Göteborgs Stad

Samrådsredogörelse samråd 2

Utfärdat 2019-03-01
Diarienummer: 0489/11
Aktbeteckning: 2-5515

Detaljplan för Gamlestadens fabriker inom stadsdelarna Gamlestaden, Olskroken och Bagaregården i Göteborg

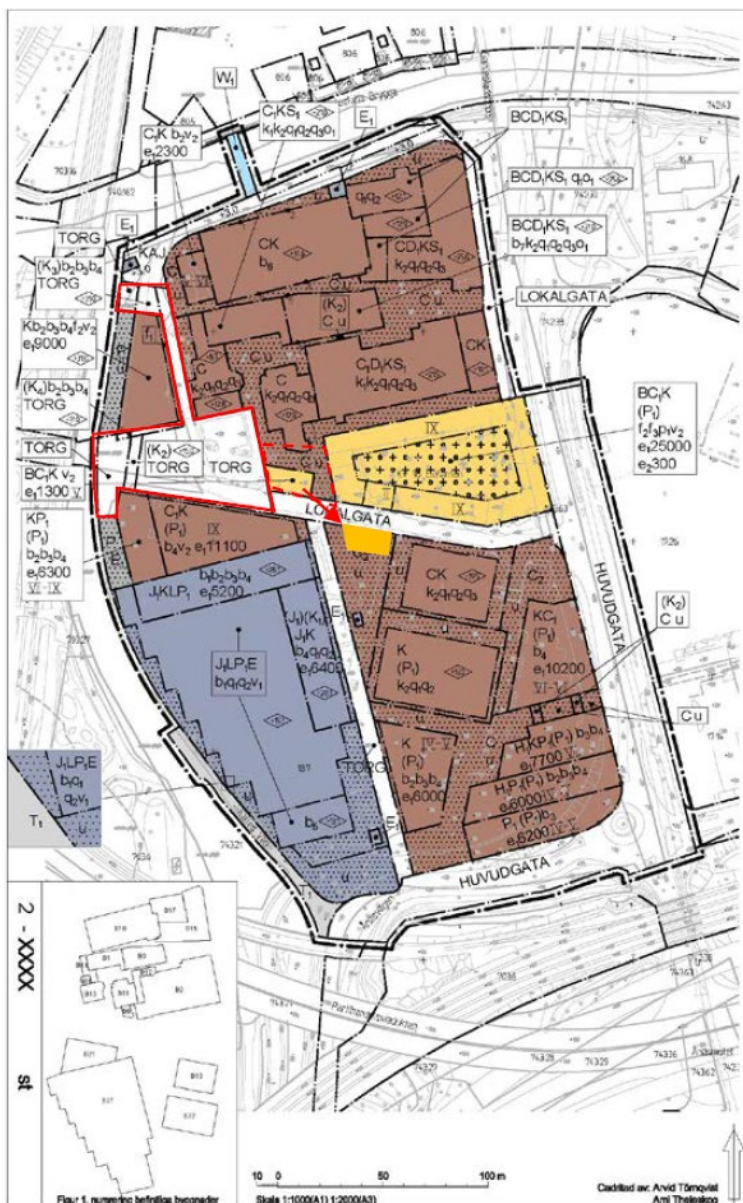
Genom en enklare justering enligt *Bilaga 1* kan den sociala aspekten öka. Röd markering visar offentlig torgyta i detaljplanen. Utredningar kan göras gällande om mindre ytkrävande lösning för angöringstrafik på torget och på så sätt lyfta entrén positivt och göra utrymme för fler sociala vistelsekvaliteter. Samt utreda möjligheten att flytta byggrätten för 5-våningshuset söder om lokalgatan (röd pil) för att utöka torgytan i planen (röd streckat område).

Torgytan vid pendeltågstationens södra entré regleras som TORG och den exakta utformningen bestäms inte i detaljplan utan av TK/PoNF inför genomförande. Torgytan bör inte utformas så att stora mängder människor kan vistas stadigvarande på platsen, dock ser Sbk positivt på åtgärder som syftar till att stärka sociala vistelseaspekter. GF är ett område med väldigt speciella förutsättningar som starkt begränsar möjligheterna till att skapa grönytor. Planförslaget genomförande medför en tydlig förbättring jämfört med nuläget då den urbana grönskan (trädrader i gatumiljö) avsevärt stärks samt att befintliga markparkeringar omvandlas till olika platser såsom torg och parkliknande miljöer. Gamlestadens fabriker är ett område med en hög urbanitet i det avseendet att det är den kulturhistoriska bebyggelsen och mellanrummen mellan byggnaderna som
